Avis sur le projet de création d'une centrale photovoltaïque au sol sur la commune de Lafage (Aude)

N°Saisine : 2025-014363

Avis émis le 8 avril 2025

Figure 2: Plan de masse

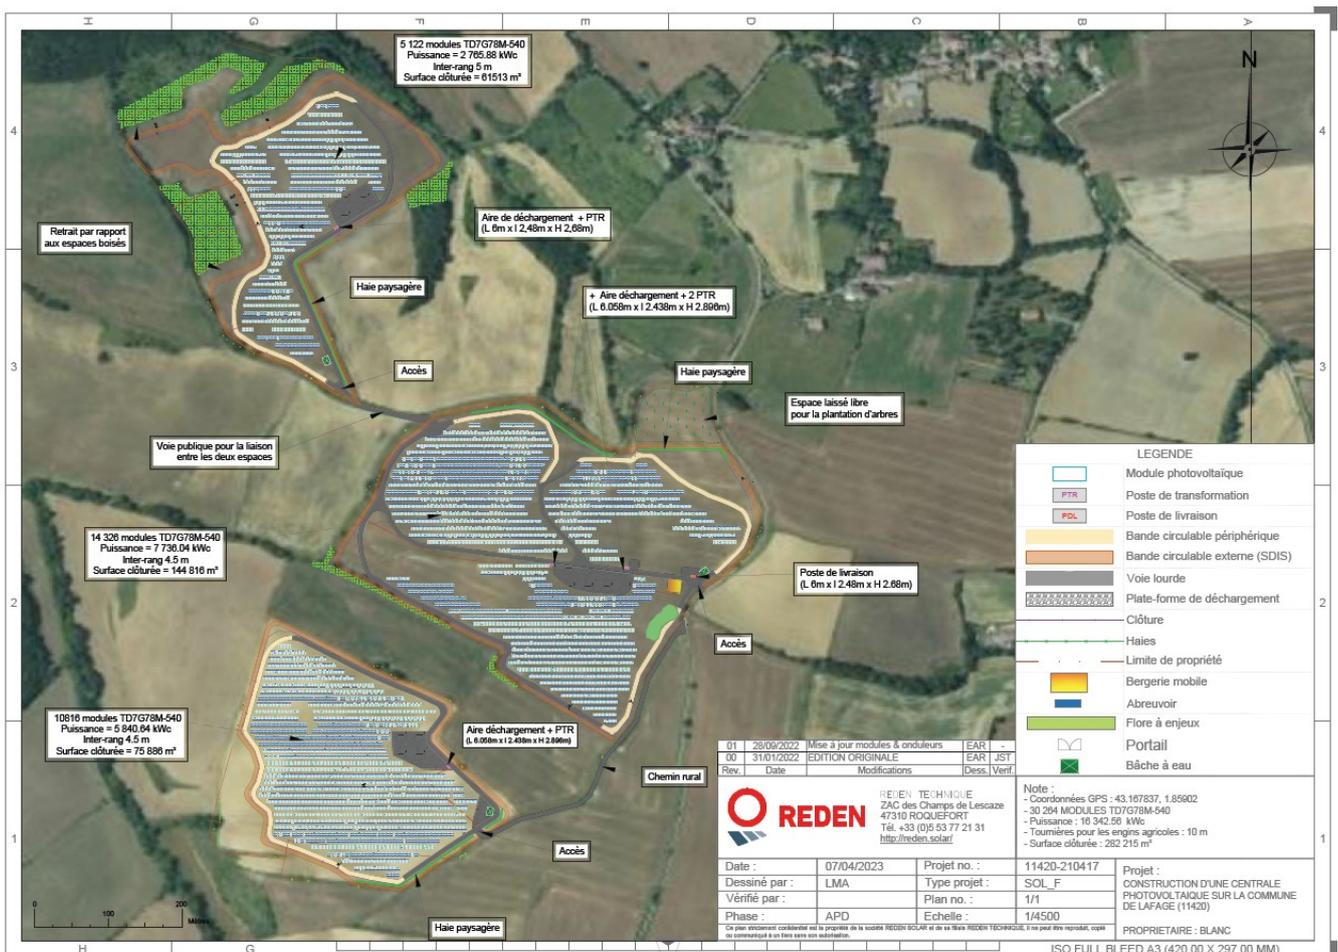
La MRAe recommande de préciser la distance entre chaque passage à faune.
